<b>ZMĚNOVÝ LIST pro změny dle § 222 odst. 6 ZZVZ</b>		
	<b>Název stavby:</b>	Rekonstrukce západního vstupního prostranství do areálu Kamencového jezera z ulice Přemyslova a městské pláže, ev.č. d202200327	
	<b>Číslo Změnového listu:</b>	ZL 11	
	<b>Číslo SO/PS:</b>	SO 02	
<b>Název stavebního objektu/provozního souboru:</b>	KOMUNIKACE A AREÁLOVÉ PLOCHY		
<b>Objednatel:</b>	STATUTÁRNÍ MĚSTO CHOMUTOV	<b>Zhotovitel:</b>	Společnost Kamencové jezero – Přemyslova
<b>Předmět změny:</b>	Sanace zemní pláně na městské pláži		
<b>Iniciátor změny:</b>	Zhotovitel/Objednatel		
<b>Popis změny:</b> (popis předmětu změny, specifikace, zda jde o změny položek, kvality, rozměrů, termínů či dodatečné/neprovedené práce a zdůvodnění pro zařazení do patřičného odstavce § 222 nebo § 100)	<b>Zdůvodnění změny:</b> V ZDS byly požadována únosnost zemní pláně na městské pláži pro pojižděné komunikace 45 MPa a pro ostatní komunikace 30 MPa. Ve výkazu výměr nebyla sanací zemní pláně kalkulována, v případě potřeby má být naceněna jako vícepráce. Provedené statické zatěžovací zkoušky zemní pláně prokázaly nevyhovující únosnost a míru zhutnění viz. příloha Zkoušky pláně MP nevyhovující. Veškeré plochy na městské pláž

SO02 KOMUNIKACE,  
AREÁLOVÉ PLOCHY 1:800

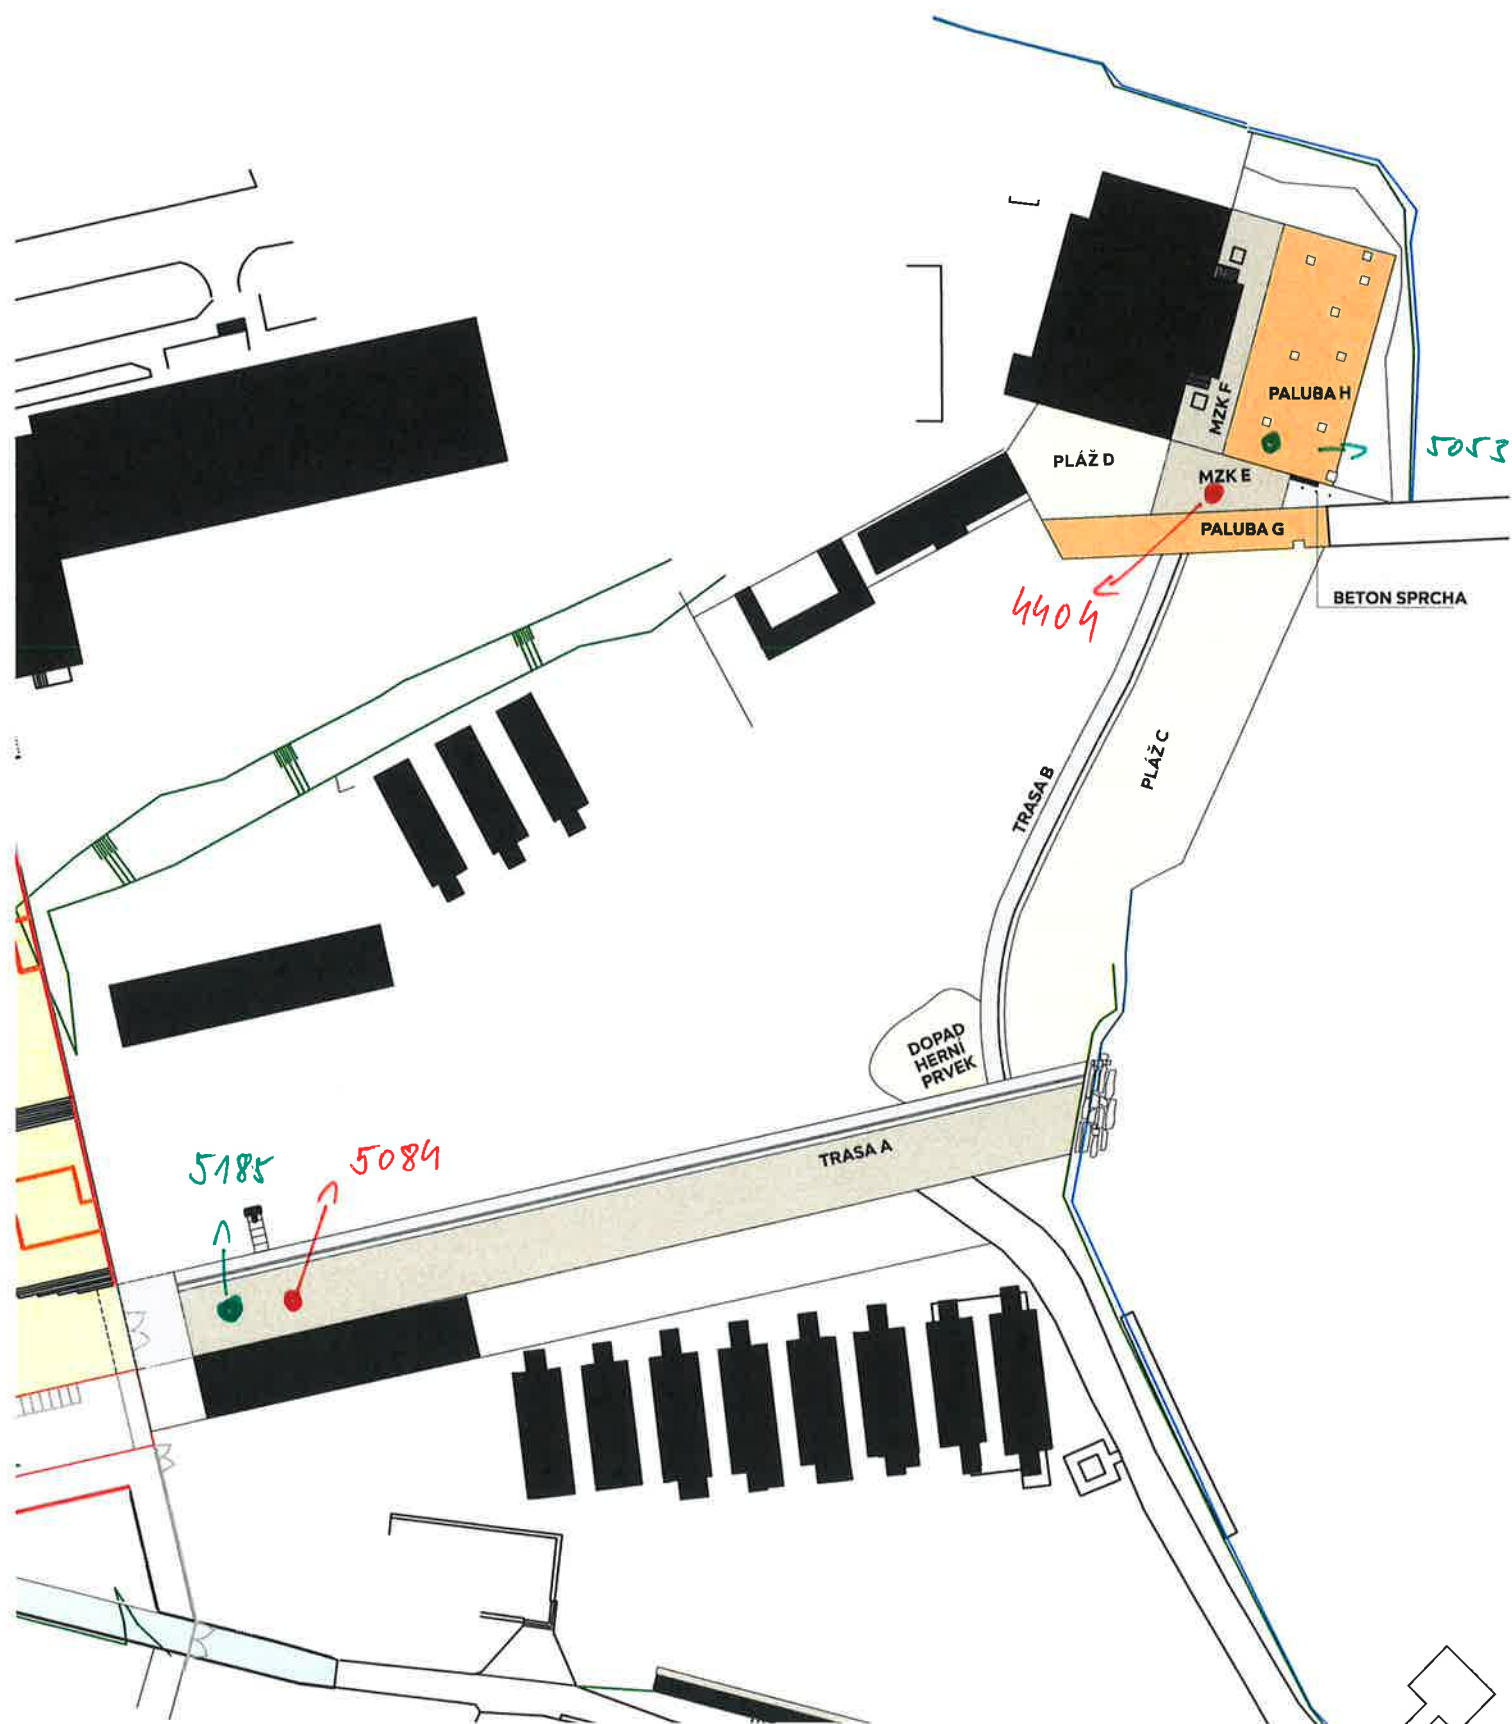
- NEVYHOVUJÍCÍ ZKOUŠKY
- ZKOUŠKY PO SANACI VYHOVUJÍCÍ
